嘉磐惠文

申請日期	年 月 日	戶別	9 樓 E 戶
------	-------	----	---------

E戶 建築平面圖(套上層樑)

客戶工程變更單

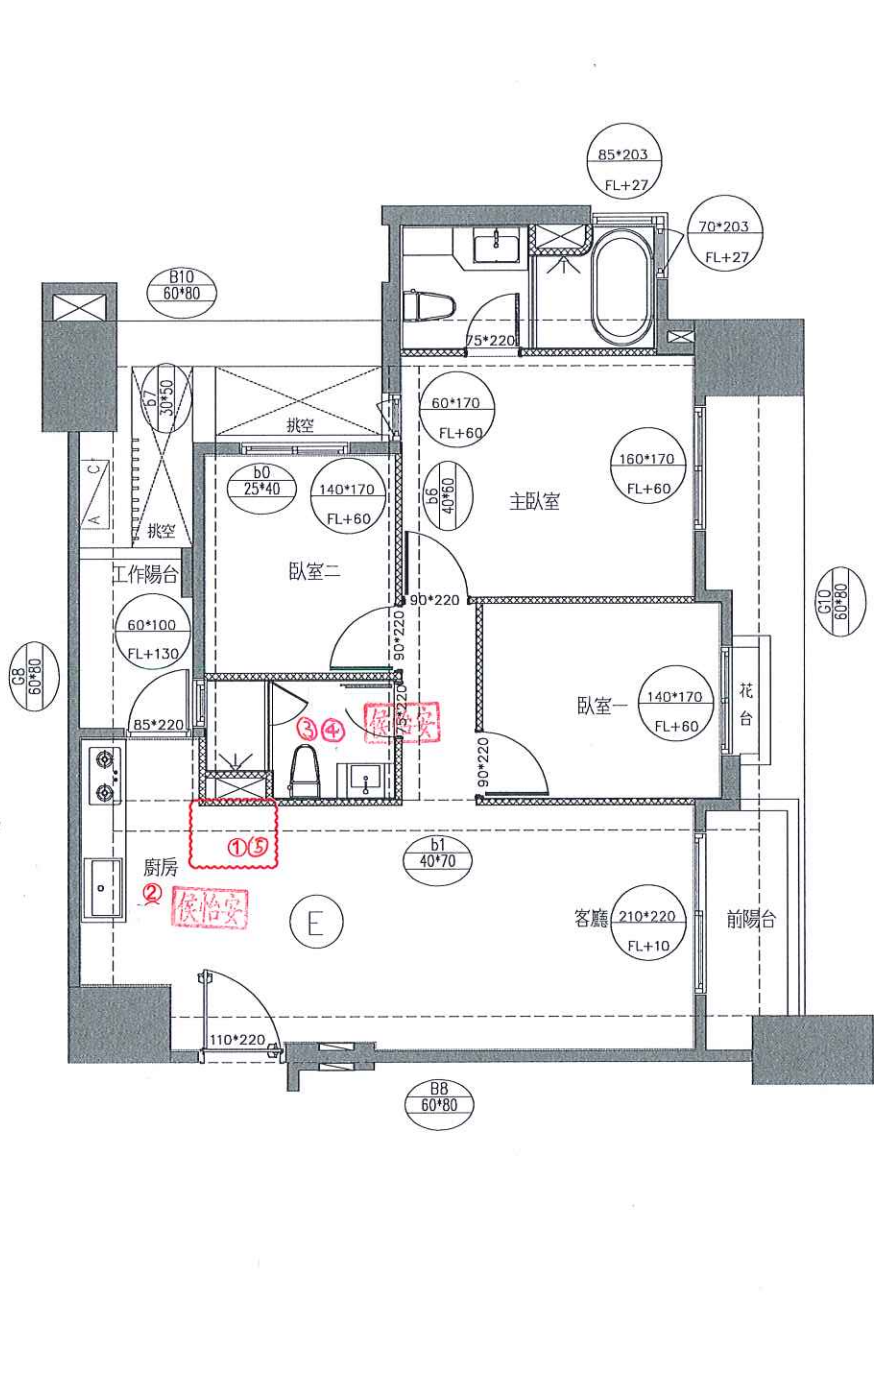
- 變更事項記錄：
- 1.電器櫃(含設備)追減
 - a.選配BEST炊飯器(點交)追加
 - 2.廚房變更
 - a.地磚變更木地板
 - b.降造範圍變更
 - c.天花板、立板、油漆追減 (此區因樓上層管線外露，結構頂板不補油漆)
 - d.櫻花排油煙機變更林內排油煙機
 - e.廚房水槽選色(灰)+下坎
 - 3.客浴地壁磚變更主浴地壁磚
 - 4.客浴馬桶變更主浴馬桶
 - 5.電器櫃隔間及油漆取消

E戶 電燈開關及迴路示意圖(套上層樑)

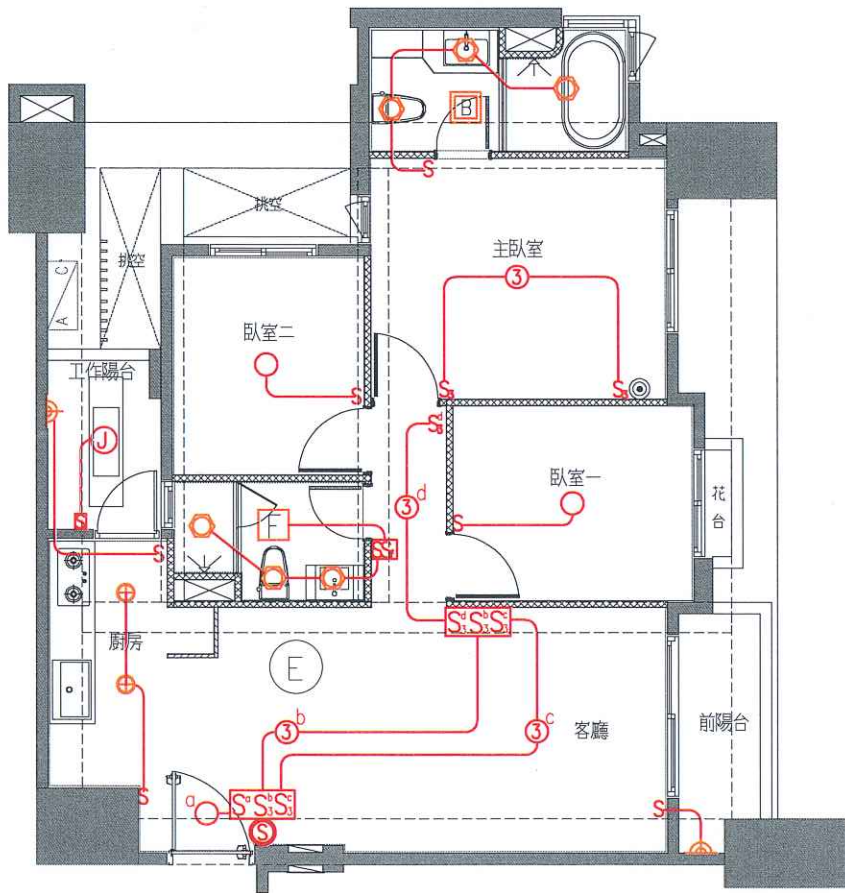
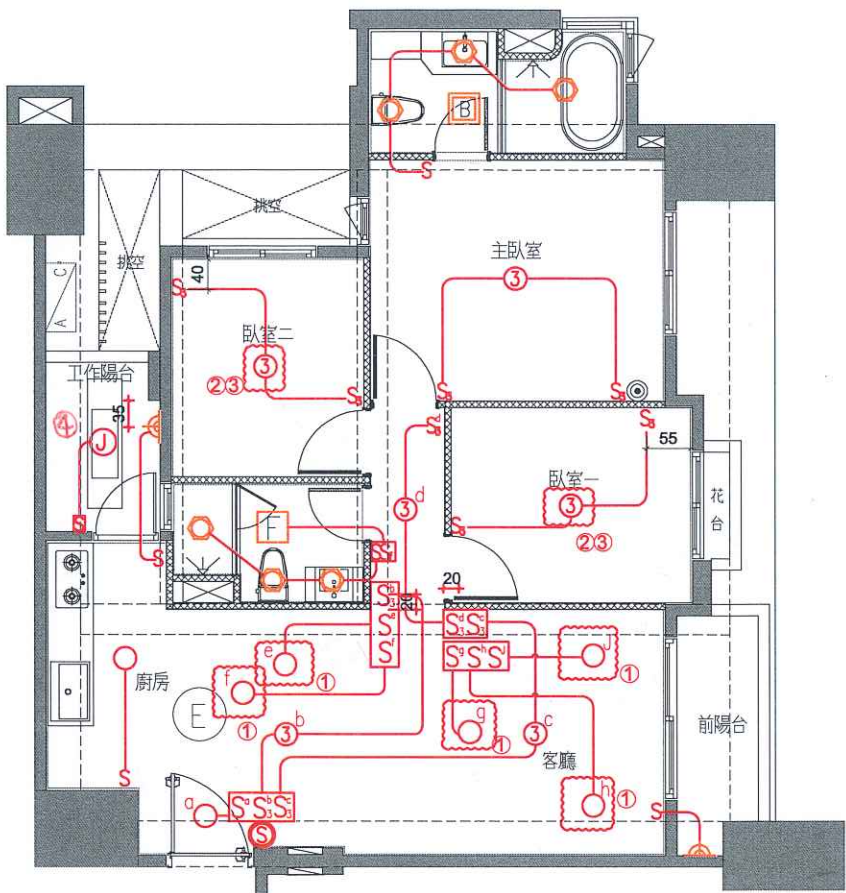
- 1.單切開關追加x5
- 2.單切開關追減x2
- 3.雙切開關追加x2
- 4.工陽壁燈移位 徐藝真
燈具追減 如 許富盛

瑞屬外觀
不可變更!
院灯不可移動

E戶 地坪材質範圍示意平面圖

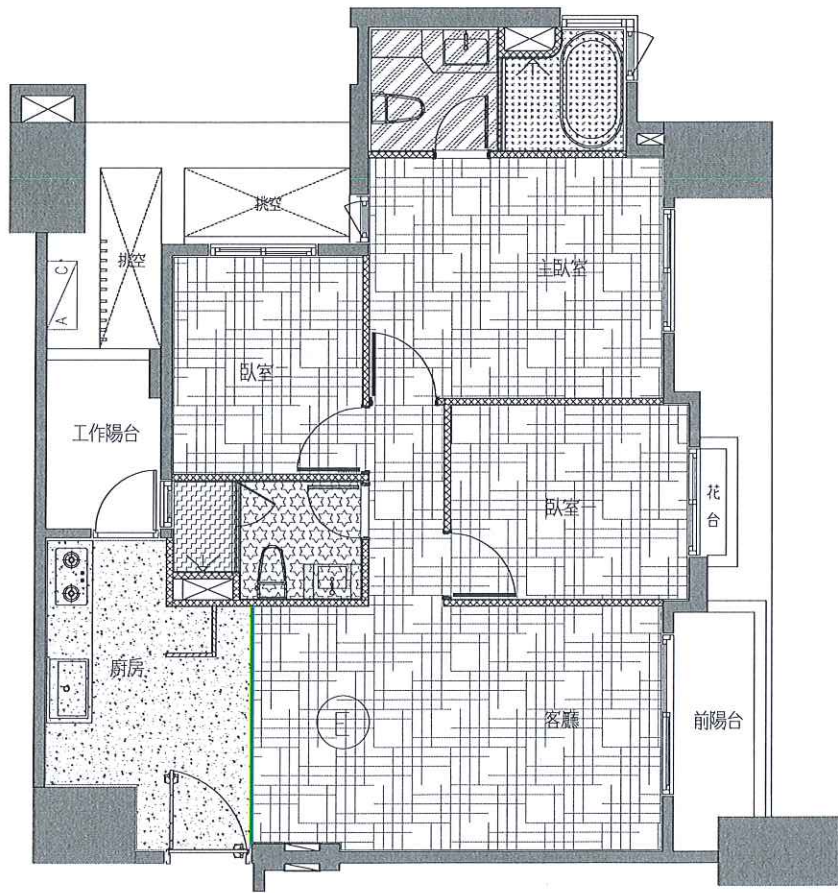
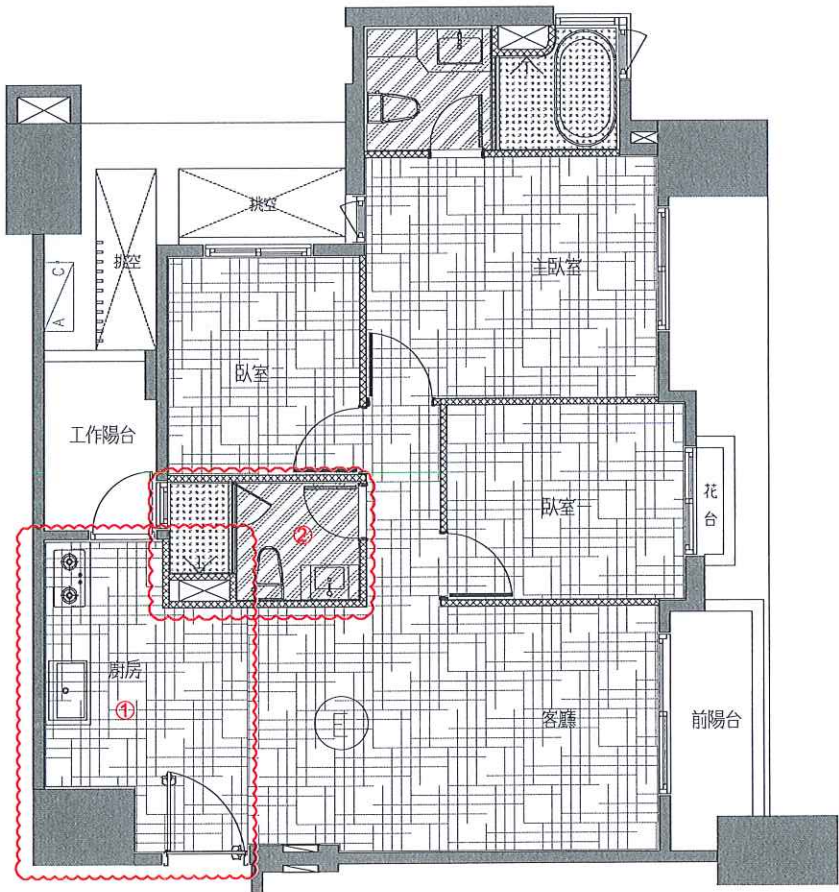
- 1.廚房變更
 - a.地磚變更木地板
 - b.降造範圍變更
- 2.客浴地壁磚變更主浴地壁磚
- 3.
- 4.

E戶 插座及弱電位置示意平面圖

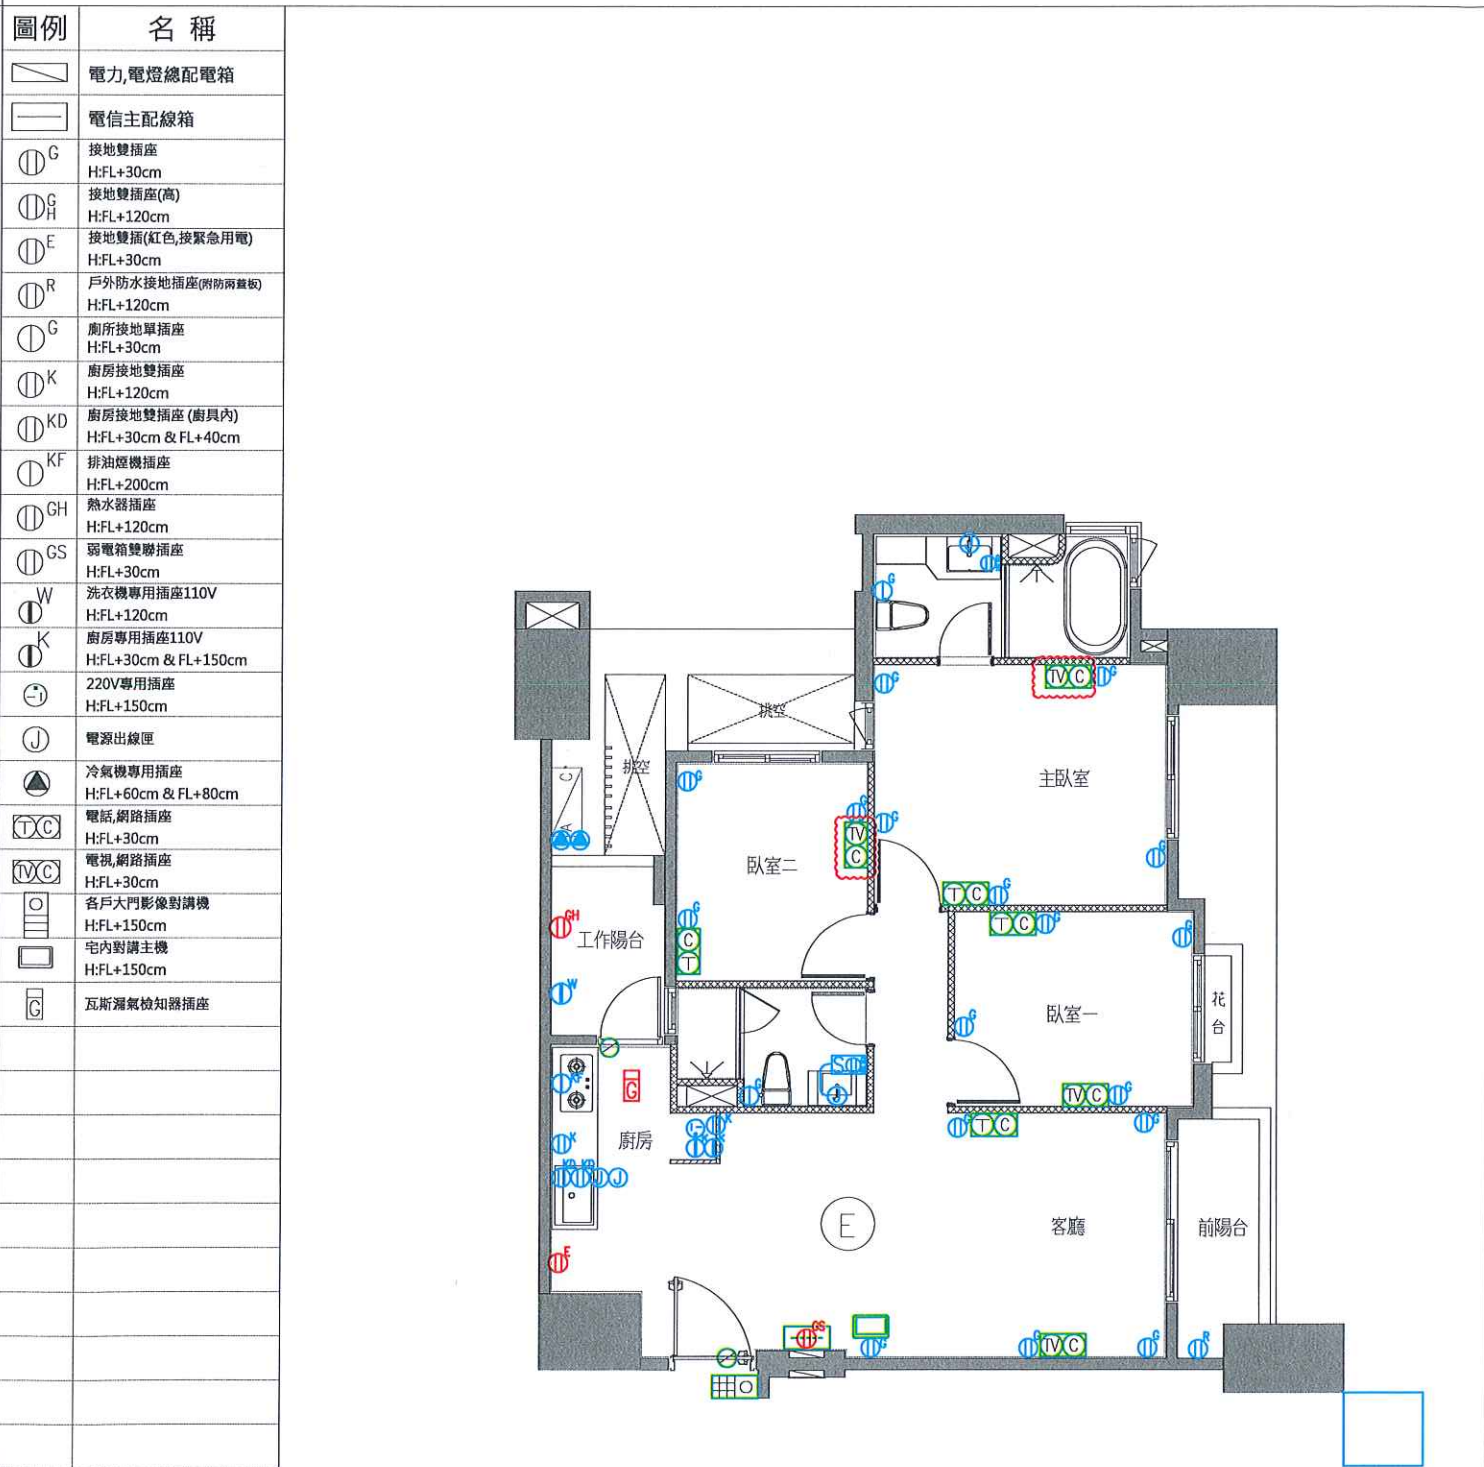
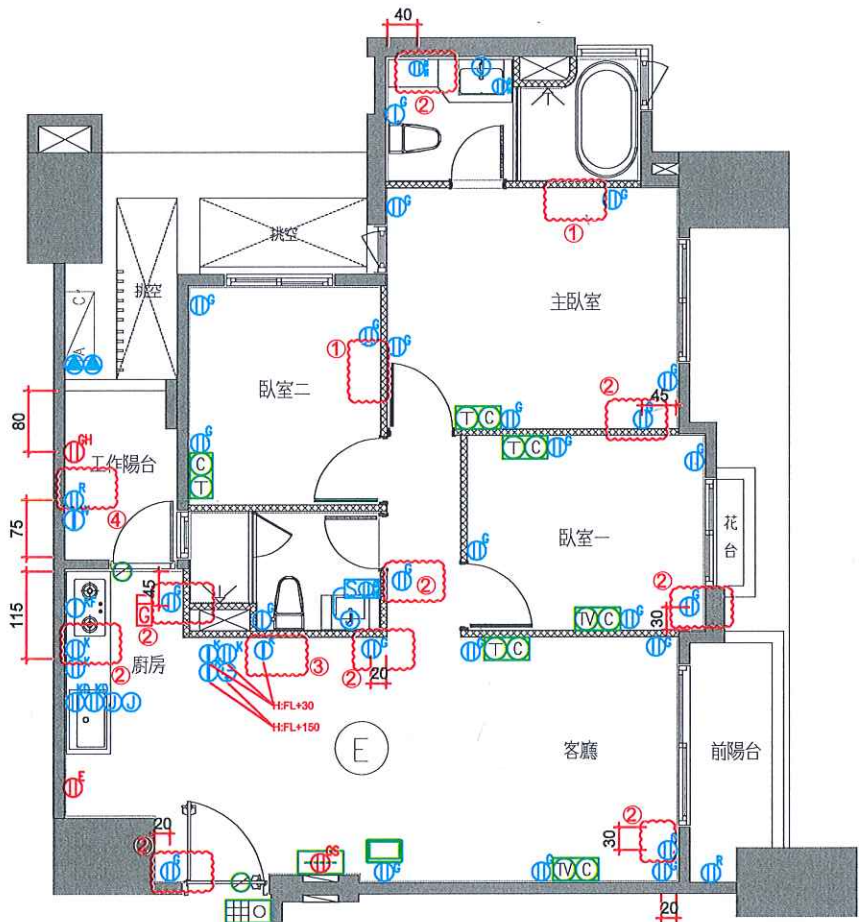
- 1.弱電變更
- a.(TV)追減x2
- b.(C)追減x2
- 2.110V插座追加x9
- 3.110V專插追加x1
- 4.110V防濺型插座追加x1

E戶 給水示意平面圖

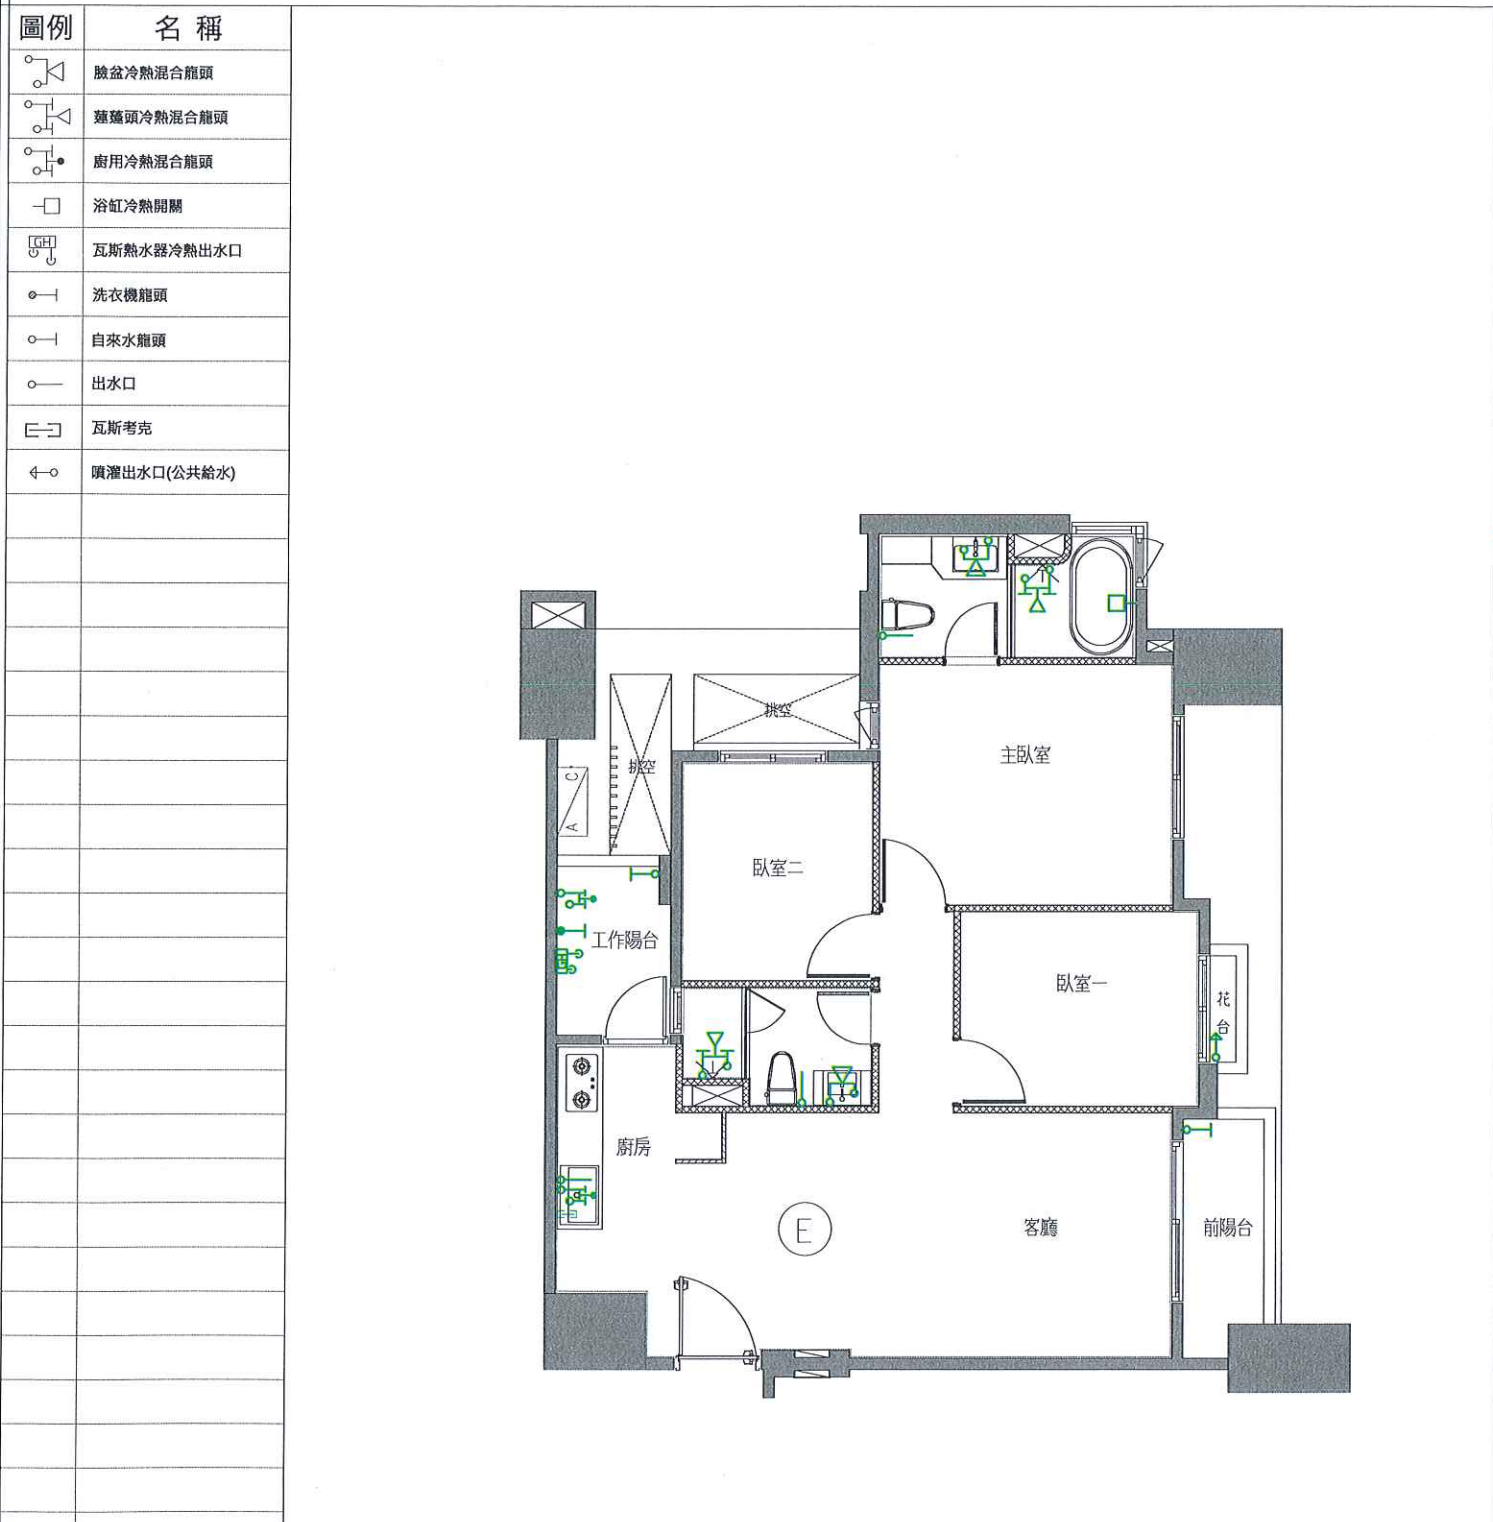
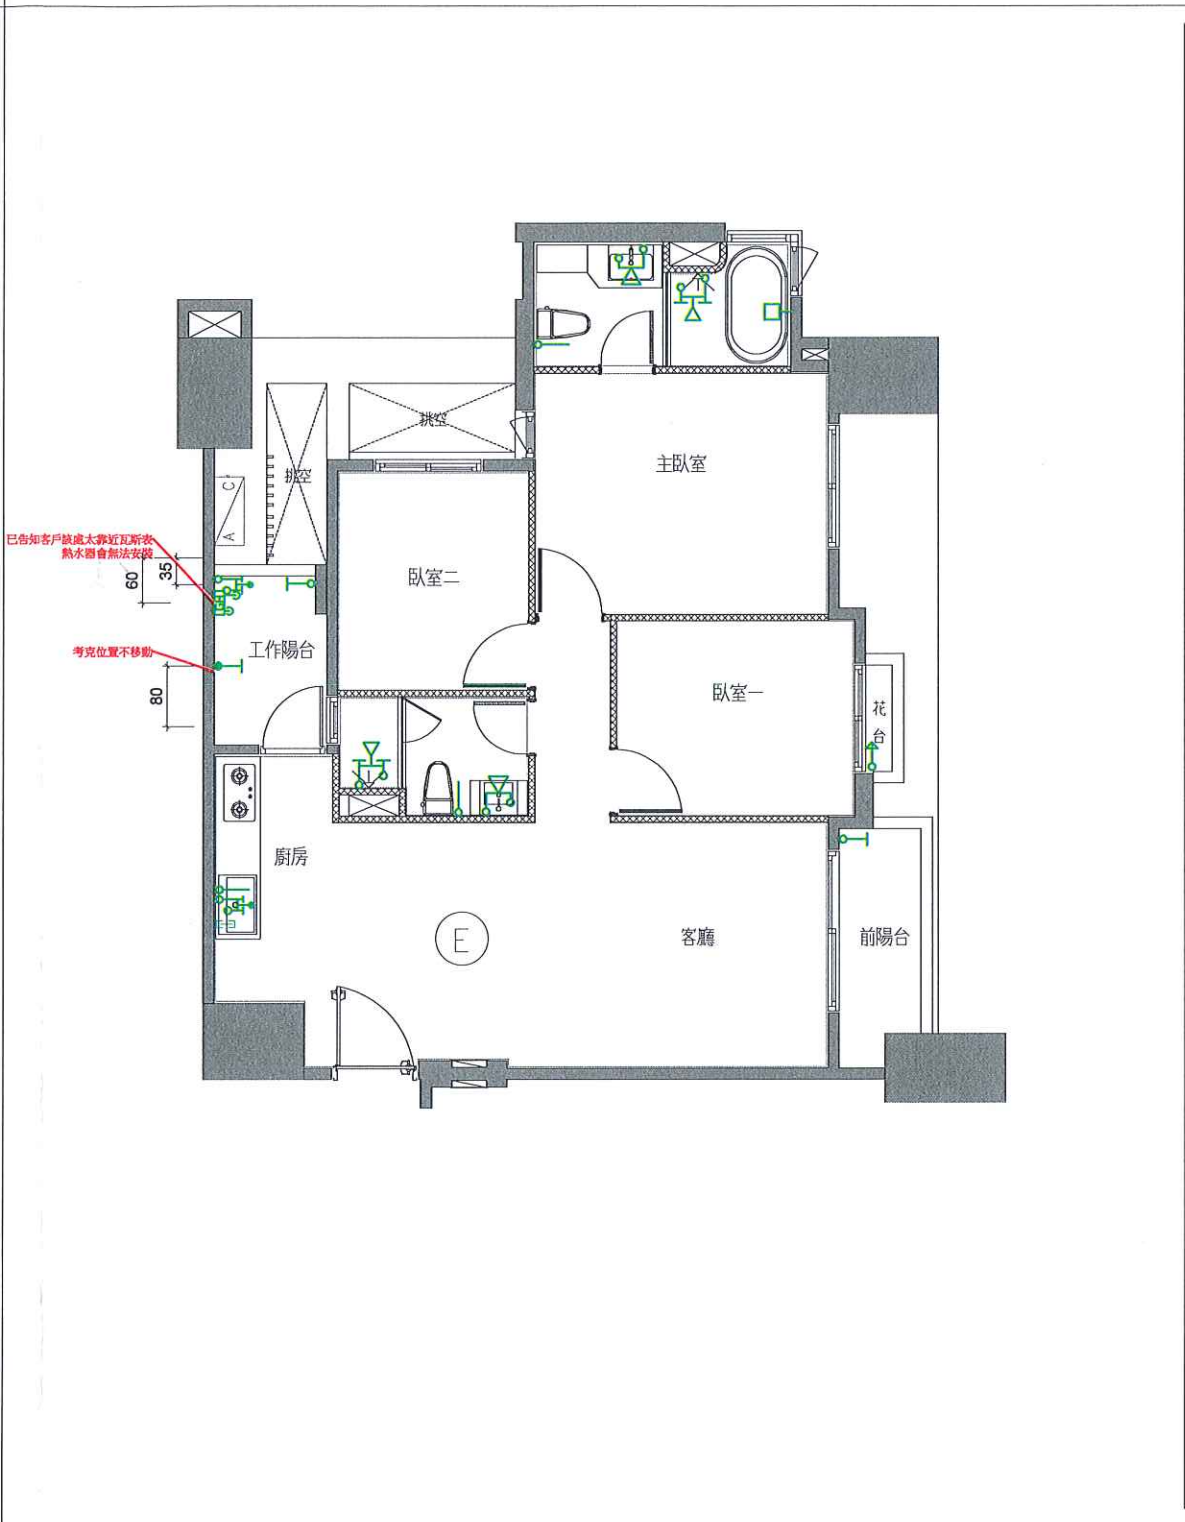
- 變更事項記錄：
- 1. 工作陽台給水移位，考克位置不動
 - 2.
 - 3.
 - 4.
